**DEPARTEMENT DES PYRENEES-ORIENTALES, COMMUNE DE MARQUIXANES
ENQUETE PUBLIQUE PREALABLE
POUR UNE DEMANDE D'AUTORISATION ENVIRONNEMENTALE RELATIVE A LA DEVIATION DE LA RN 116
SUR LA COMMUNE DE MARQUIXANES ET COMPRENANT UNE DEROGATION DITE « ESPECES PROTEGEES » ET UNE
AUTORISATION DE DEFRIQUEMENT EN PROCEDURES EMBARQUEES.**

Thierry WIEGAND-RAYMOND
commissaire enquêteur.

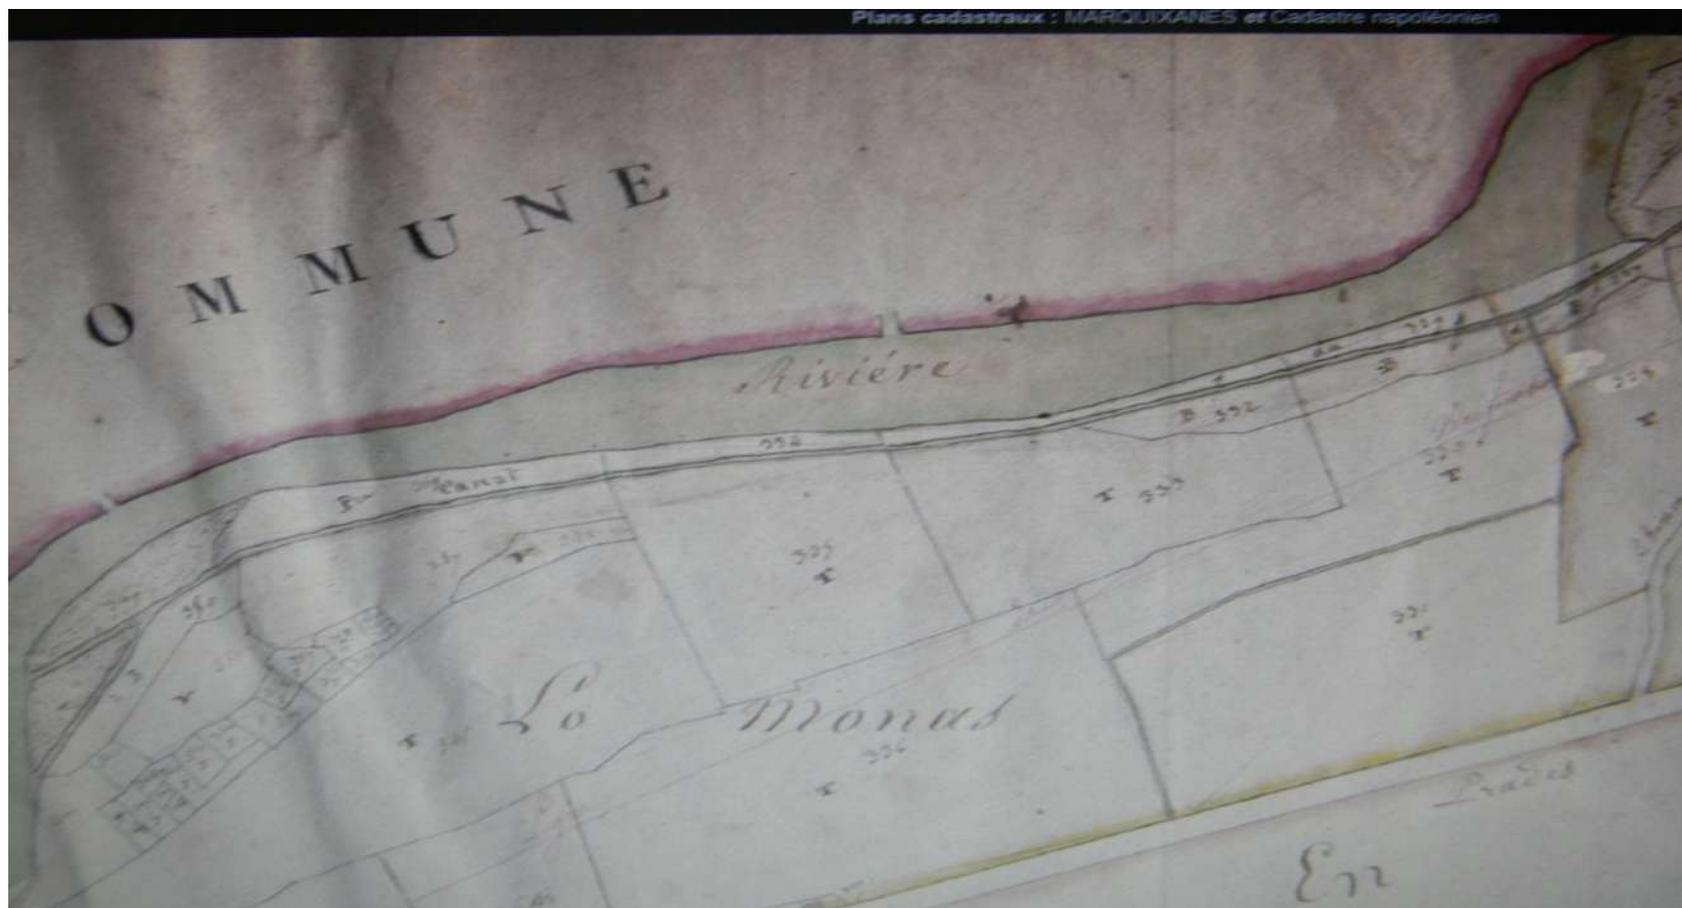
Le 21 octobre, j'ai constaté que : « au droit du pont de la RD 35a, côté berge supportant le projet, les vestiges d'un canal d'irrigation débouchent dans le vide et que la berge se trouve en retrait de 5 ou 6 m. »

- Dans sa réponse au PV de synthèse le maître d'ouvrage précise :
 - « *Le projet a déjà fait l'objet d'études géotechniques et les éléments déjà disponibles ont été pris en compte. A ce stade, les études spécifiques du projet n'ont pas fait état d'un risque d'instabilité des berges.*

Ainsi, tel qu'indiqué dans la précédente réponse, le projet fera l'objet d'études géotechniques plus précises en phase de réalisation qui permettront de s'assurer de la stabilité dans le temps des ouvrages envisagés d'autant qu'aucune zone d'instabilité potentielle n'apparaît sur les documents faisant référence (cf. annexes 2 et 3). Cette étude géotechnique pourrait être couplée, selon les résultats des études géotechniques relatives une instabilité éventuelle des berges, à une étude hydraulique visant à préciser les risques d'érosion des berges pouvant être à l'origine d'instabilités (détermination des vitesses d'écoulement notamment).

- *Les éventuels confortements de berges ou dispositifs de consolidation des sols qui apparaîtraient nécessaires à la suite de ces études approfondies pourront être intégrés au projet au prorata des besoins de celui-ci.*

Vues du plan cadastral archivé ci-dessous:

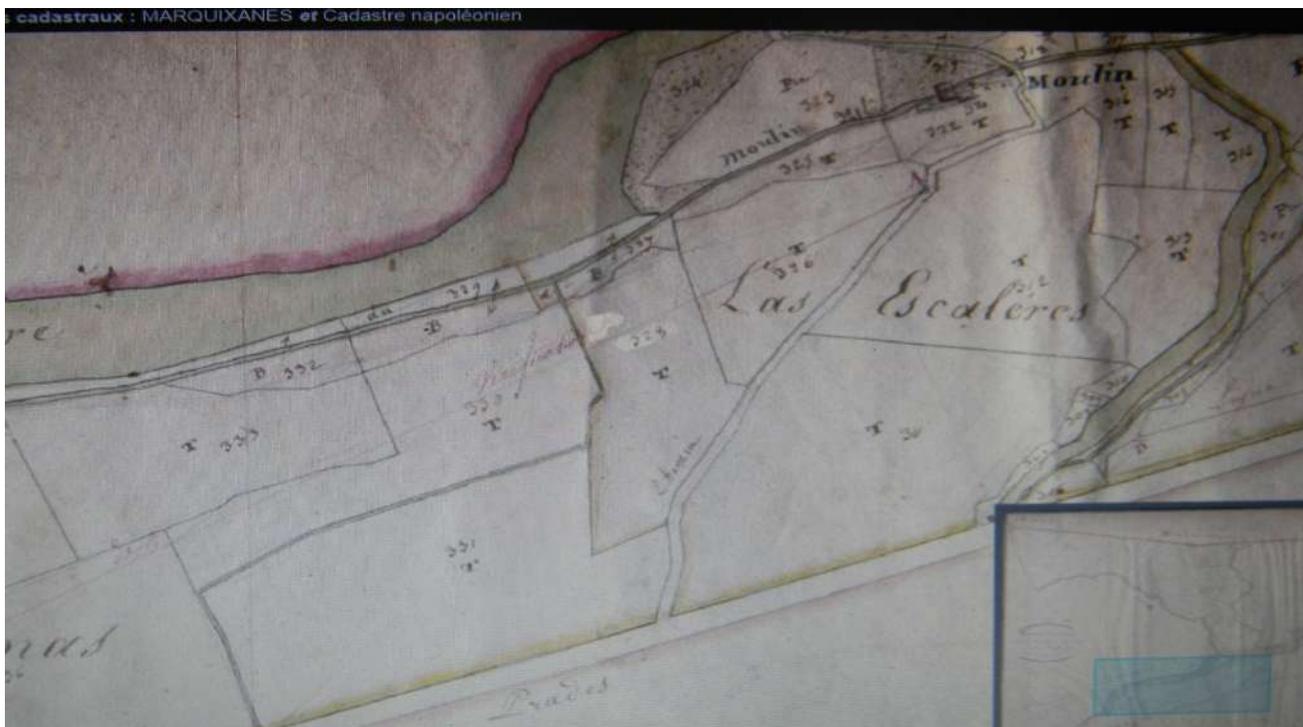
La partie la plus à gauche matérialise le verrou actuel. On repère facilement le canal reposant sur la berge. La distance de 12 m mesurée sur le plan actuel se situe à environ deux tiers du plan en partant de la gauche. C'est l'endroit où la distance entre le bord de la berge et le canal est la plus fine. Ce point amorce déjà le début de la courbe actuelle qui va s'accroître.

Ces trois extraits de plan démontrent que la Têt a érodé la berge, en détruisant le canal, qui n'existe plus puis en érodant le plateau alluvial jusqu'à une largeur de 12 m.

La réponse du M.O : « à ce stade les études spécifiques n'ont pas fait état d'instabilité des berges »
